改善箇所説明図

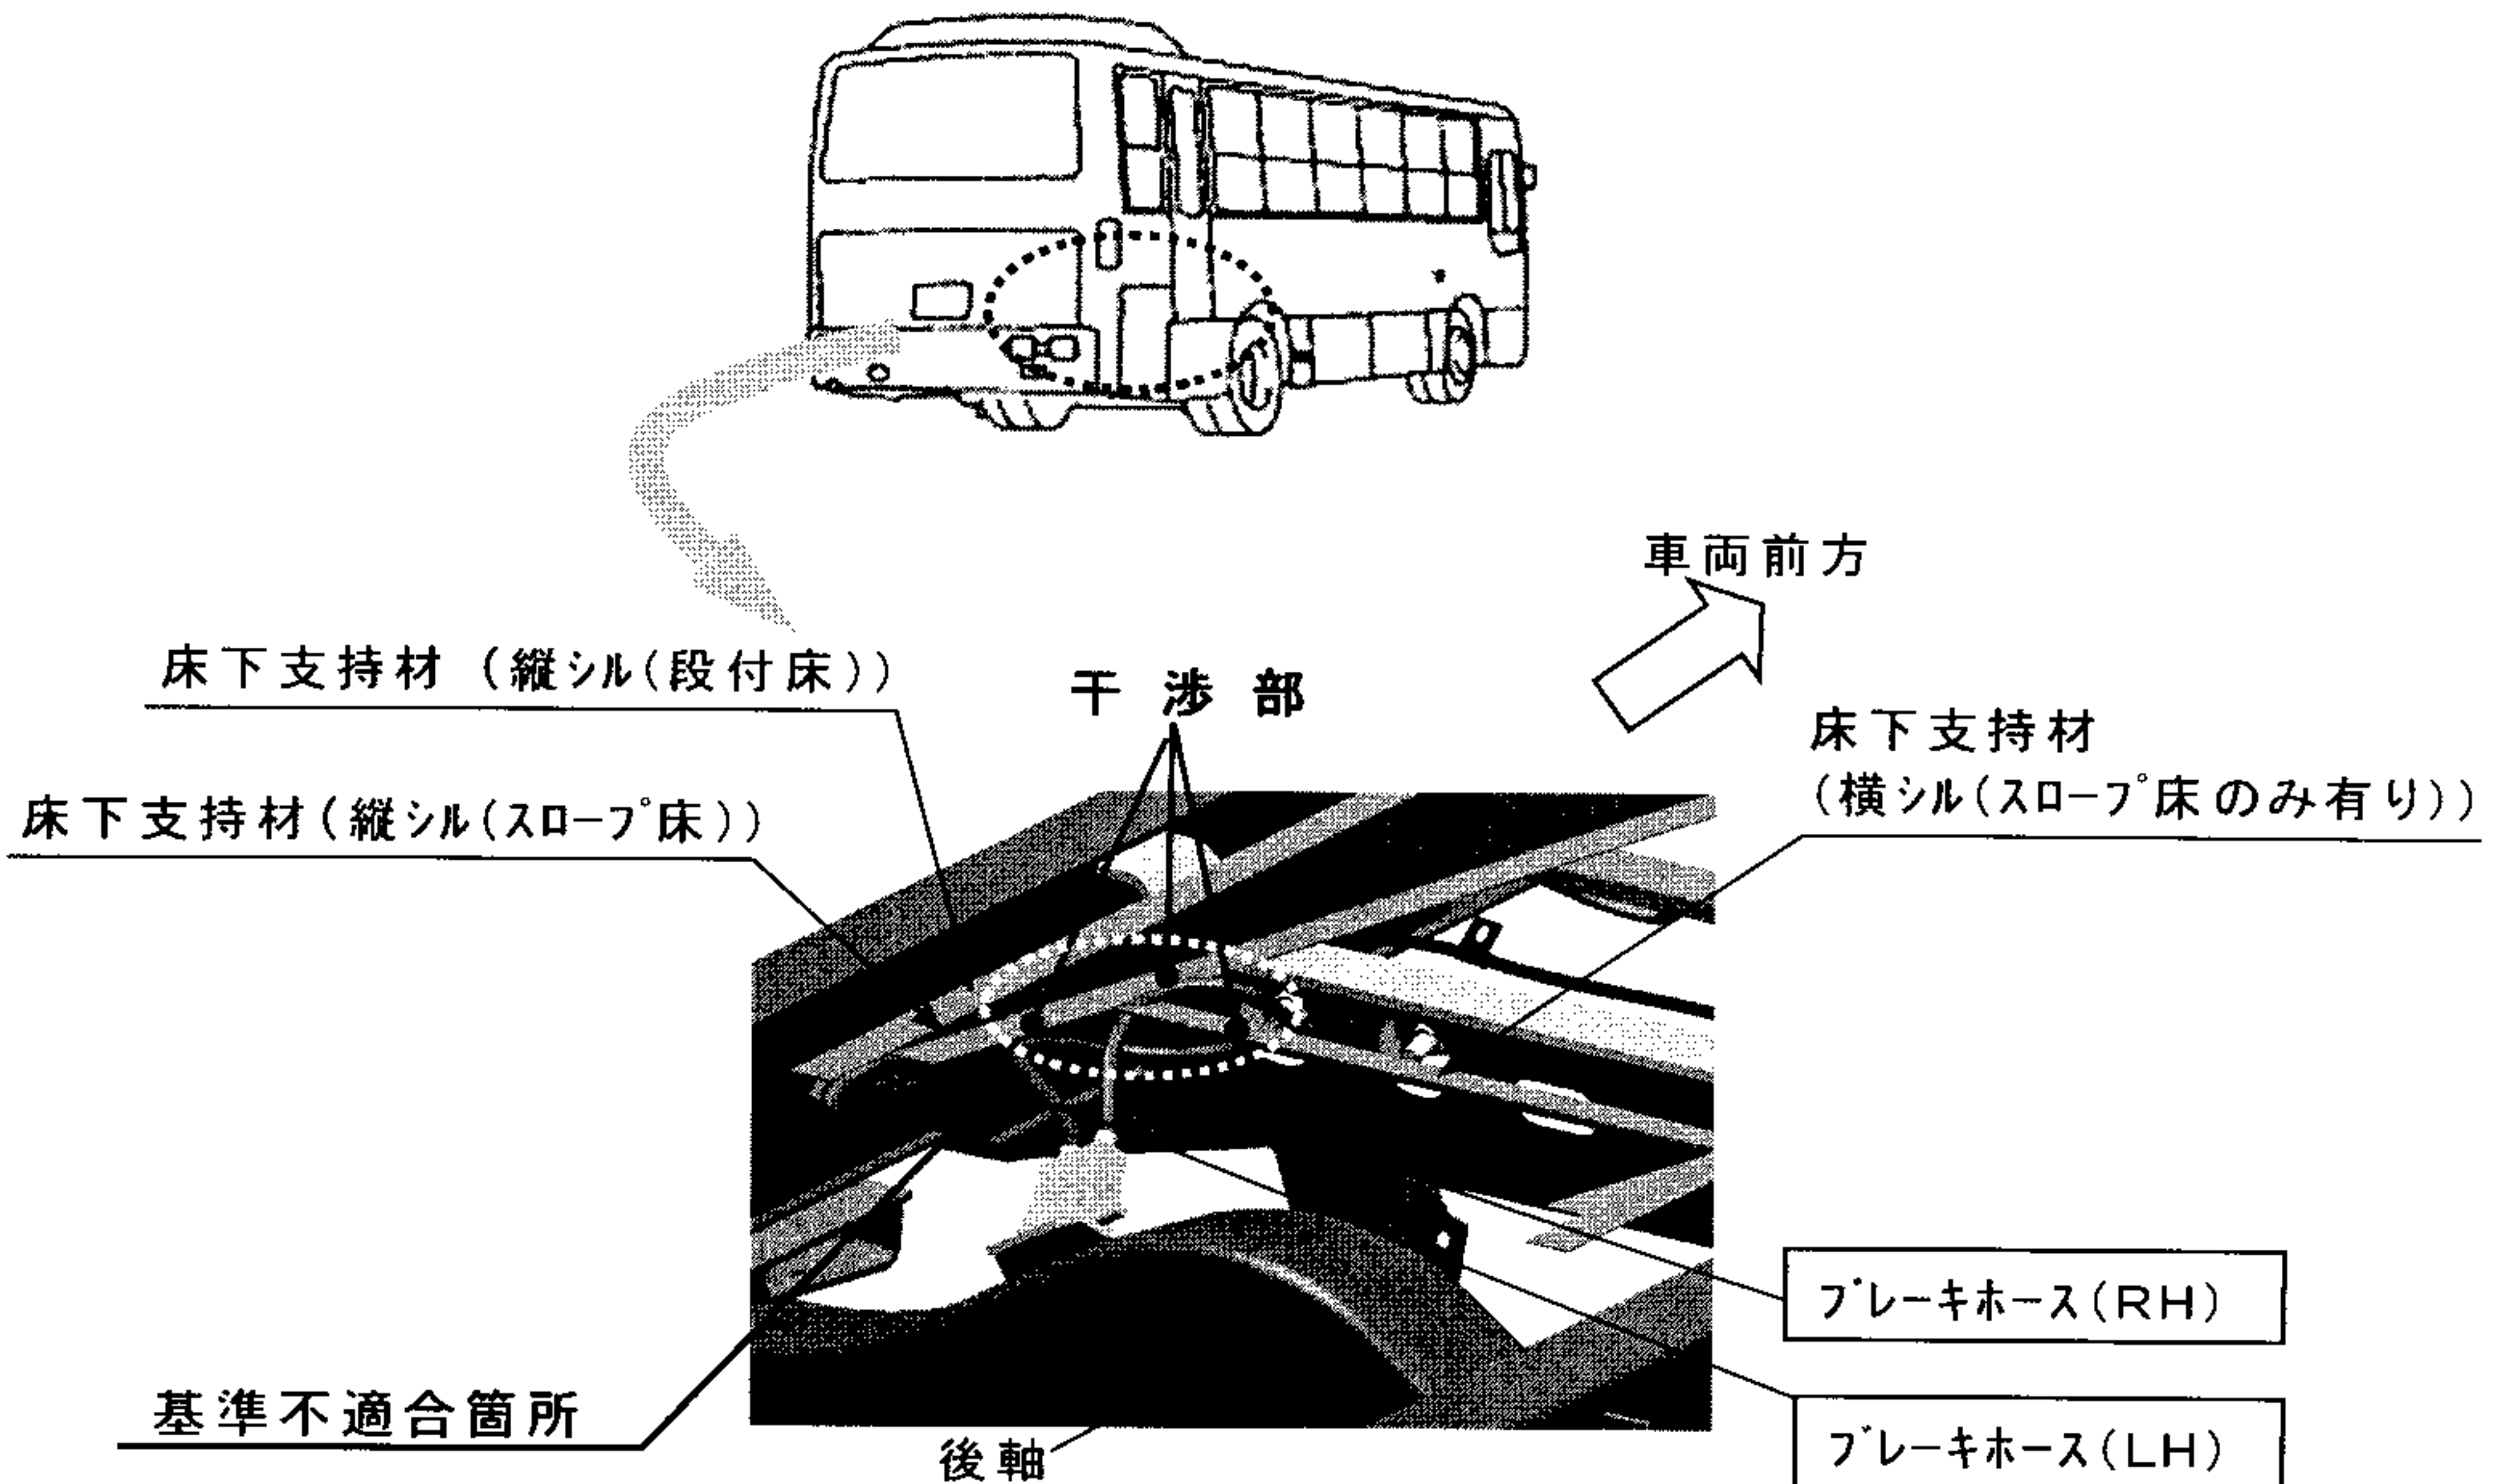
後輪車軸のブレーキホースの取り回しが不適切なため、リヤサスペンションが上下した際に当該ホースと床下支持材（シル）が干渉し、そのまま使用を続けると当該ホースが摩耗、損傷するものがある。そのため、ブレーキ液が漏れて制動力が低下するおそれがある。

全車両、ブレーキホースの配索を変更した対策品と交換する。
